2Fase			
PROGETTO DEFINITIVO			
<p>Oggetto</p> <p style="text-align: center;">Richiesta di MODIFICA della DETERMINAZIONE DIRIGENZIALE DET-AMB-2024-6653 del 28/11/2024</p> <p style="text-align: center;">ai sensi del combinato disposto dell'art. 8 e dell'Allegato B, sezione II, lett. m) del D.Lgs. 190/2024 per l'Impianto per la produzione di biometano da biomasse vegetali, sottoprodotti agro-industriali e reflui zootecnici, sito nel Comune di Sarmato (PC)</p>			
<p>Cliente</p> <p style="text-align: center;">Apis PC1 società agricola srl Via Gianni Brida 4 39100 Bolzano (BZ) P.IVA. 03184010217</p>			
<p>Capo progetto:</p> <p style="text-align: center;">VORN Bioenergy Italia srl Via Alessandro Volta 13/a 39100 Bolzano (BZ) P.IVA 03098630217</p>		<p>Logo:</p> 	
<p>Progettista:</p>		<p>Logo:</p>	
<p>Nr. Relazione</p> <p style="text-align: center;">PC1-REL-39</p>	<p>Descrizione</p> <p style="text-align: center;">Relazione descrittiva modifiche impiantistiche</p>

La presente Relazione tecnica generale illustra la proposta di modifiche che vorrebbero essere apportate in fase esecutiva nella realizzazione dell'impianto di produzione di biometano, mediante processo di digestione anaerobica,

Figura 1 – proposta di nuovo assetto dei digestori (1 e 2), post-digestori (1 e 2) e vasca di stoccaggio(5)

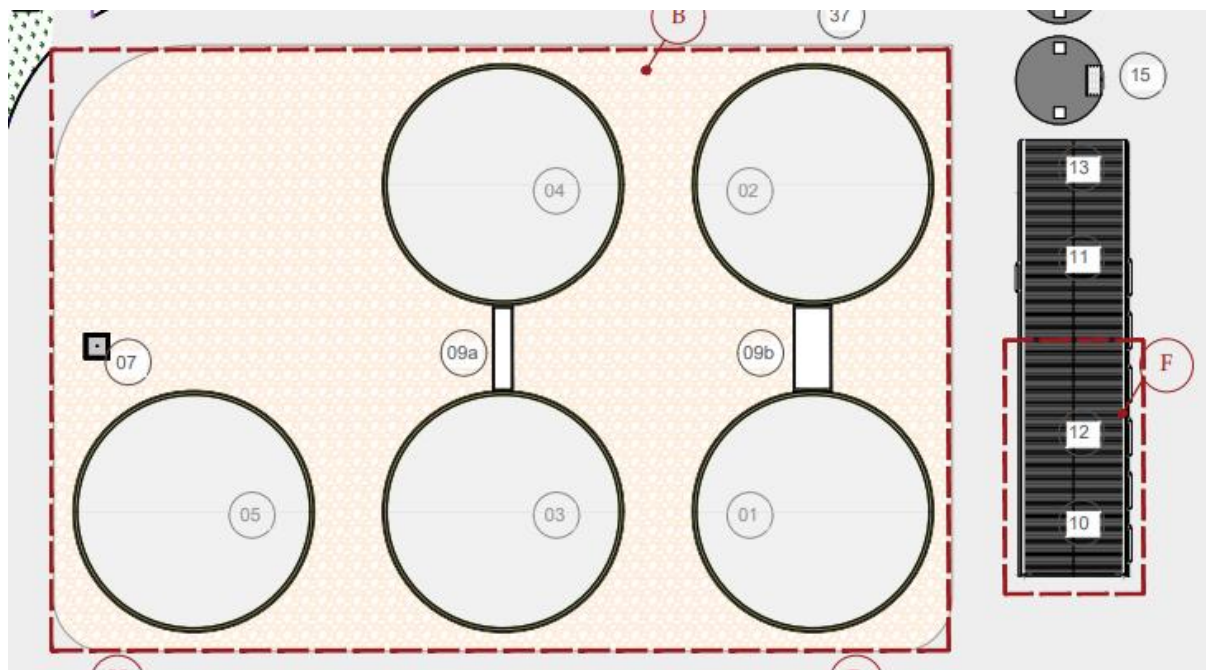
Rispetto al Layout autorizzato, la presente modifica consisterà nell'eliminazione di 2 vasche di stoccaggio del digestato liquido e nel conseguente spostamento a nord dei rimanenti digestori, post-digestori e vasca di stoccaggio.

Questo consentirà di ricavare maggiore spazio di manovra nell'area di ingresso. Ovviamente, la nuova ricetta è stata valutata sui volumi di stoccaggio così a disposizione, anche in merito agli stoccaggi del digestato, al fine del rispetto dei periodi di stoccaggio (180 gg)

Pertanto, complessivamente, l'impianto sarà costituito da n. 5 vasche cilindriche verticali chiuse, realizzate in calcestruzzo gettato in opera avente pianta circolare. Nello specifico, verranno previsti: n. 2 digestori, n. 2 post digestori e n. 1 vasca di stoccaggio di digestato liquido/tal quale. Per la messa in opera e la gestione saranno utilizzate le medesime disposizioni previste nel progetto approvato.

Figura 2 – bunker di alimentazione chiuso ed aspirato

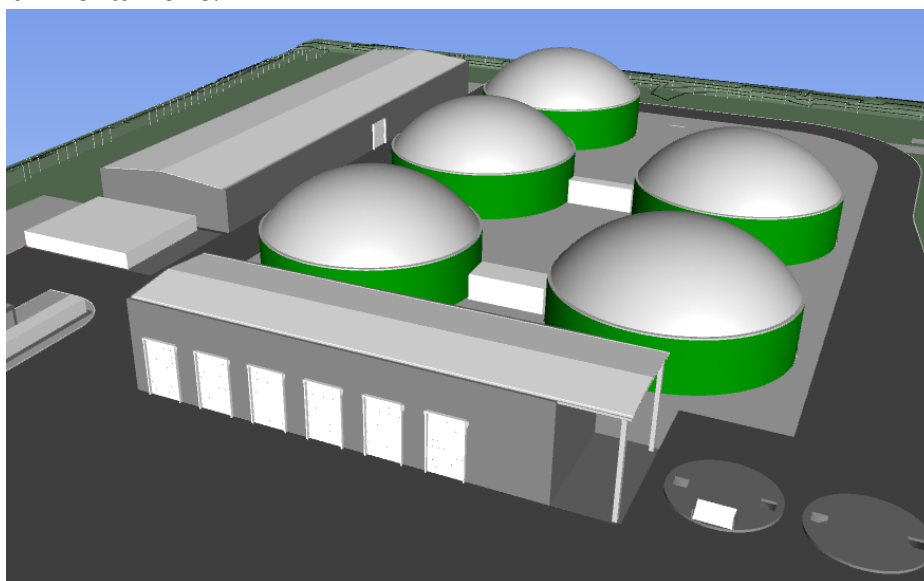
Per la gestione dell'alimentazione delle matrici viene proposta la creazione di un Bunker in cui saranno immesse le biomasse e che fungerà sia da alimentazione che da stoccaggio per le matrici umide e/o con potenziale odorigeno (lettieria avicola, letame,) e sostituirà la trincea chiusa dei sottoprodotti precedentemente progettata. Rimarrà invece la vasca di miscelazione che sarà spostata posizionandola ad est del suddetto bunker di alimentazione.

Figura 3 – bunker di alimentazione – dettaglio dell'area interna

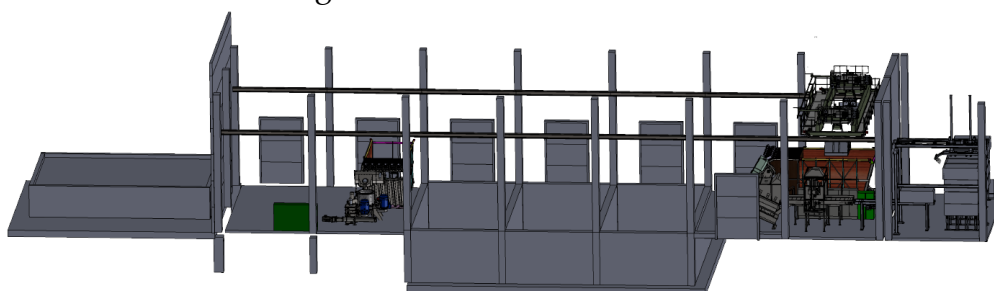
Il carico del bunker avverrà scaricando le biomasse all'interno delle vasche 1 e 2 del bunker e alimentando i biodigestori direttamente dall'interno del bunker.

Figura 4 – bunker di alimentazione – vista dall'alto senza copertura

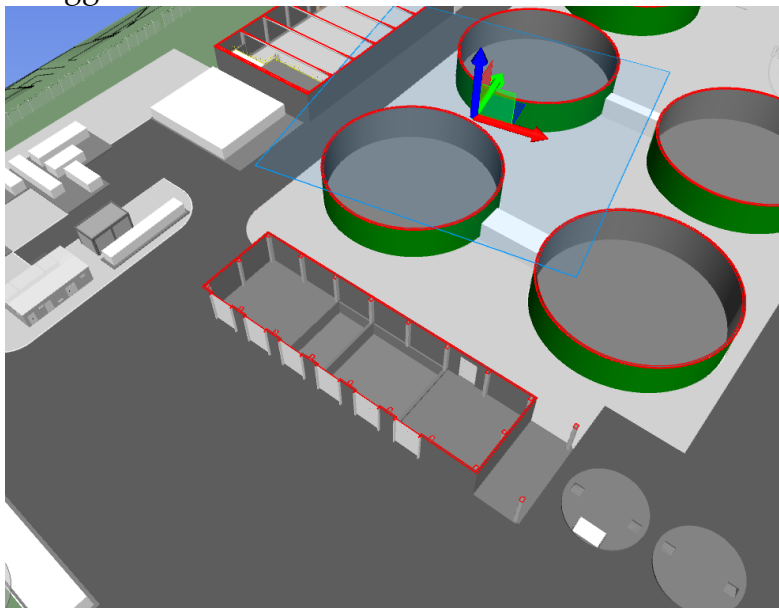
I reflui zootecnici (letame e lettiera avicola) e gli insilati verranno scaricati direttamente all'interno del bunker di alimentazione. Da qui una gru su carroponte preleverà le matrici e le caricherà in maniera automatica nelle tramogge adiacenti. Da qui, le biomasse, verranno diluite mediante utilizzo di acqua o separato liquido e pompate nel digestore. La paglia di grano e gli stocchi di mais sottoforma di balloni verranno invece caricati dalla pala meccanica su un nastro trasportatore che li convoglierà ad un sistema automatico di rimozione delle stringhe per poi essere caricati nelle tramogge.

L'intero sistema di alimentazione è chiuso e dotato di sistema di aspirazione dell'aria, che sarà convogliata al biofiltro per il suo trattamento.

Figura 5 – Nuovo biofiltro (n. 14) – tratto dalla Tav. 05B

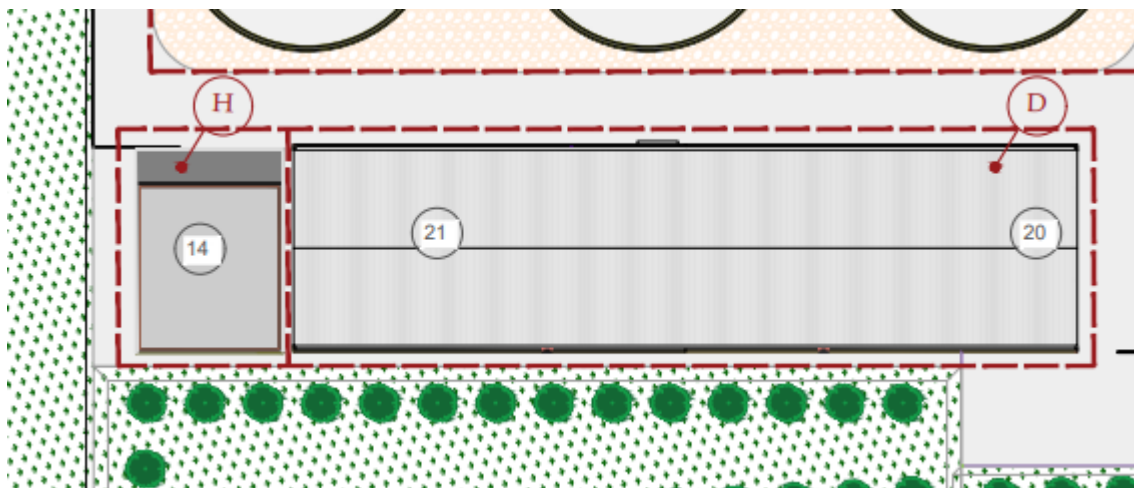
saranno accorpati in un unico BIOFILTRO, che sarà asservito sia allo stoccaggio del digestato solido che al Bunker di stoccaggio e caricamento delle matrici. Tale biofiltro è stato dimensionato per trattare le arie esauste provenienti dai volumi di progetto, con un ricambio previsto di 2 volumi/ora.

Il sistema di biofiltrazione (Figura 5), installato in diretta prossimità della trincea, rimarrà sostanzialmente invariato rispetto alla somma dei biofiltri precedentemente autorizzati.

Figura 6 – profilo con i dettagli dei materiali da costruzione della platea in calcestruzzo di stoccaggio dei balloni

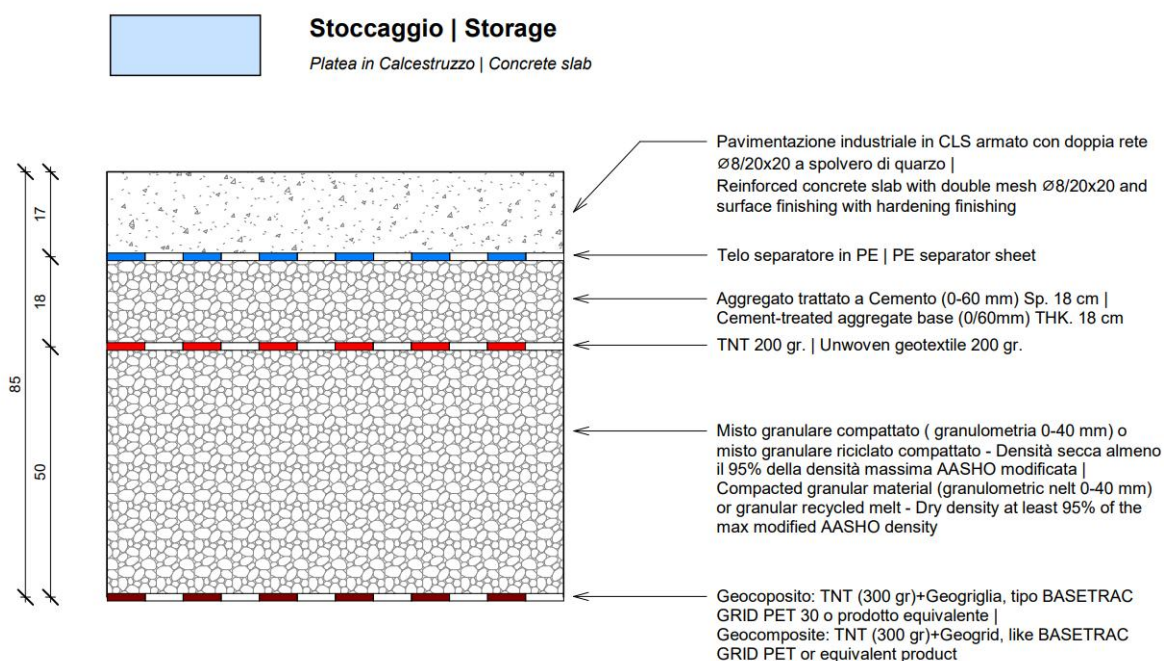
Per lo stoccaggio di balloni si prevede di sostituire le due coperture leggere (tunnel) dotate di struttura portante in acciaio zincato poggiata su fondazioni in conglomerato cementizio armato e tamponatura laterale in c.a. con l'utilizzo di semplici teli in HDPE/PED con la funzione di preservare i balloni e proteggerli dalle intemperie.

Così come con i tunnel di stoccaggio precedentemente previsti, anche in questo caso le acque piovane che insisteranno sui teli di copertura potranno cadere sul pavimento che è previsto in calcestruzzo (al posto del precedente progettato in conglomerato bituminoso) ed essere raccolte dal sistema di caditoie e tubazioni previsto al di sotto di esso. Si riporta, di seguito, il dettaglio della stratigrafia della platea in calcestruzzo, così come indicata nella Tavola *PC1-T-33_Superfici pavimentate_R3*, a cui si rimanda per i dettagli.
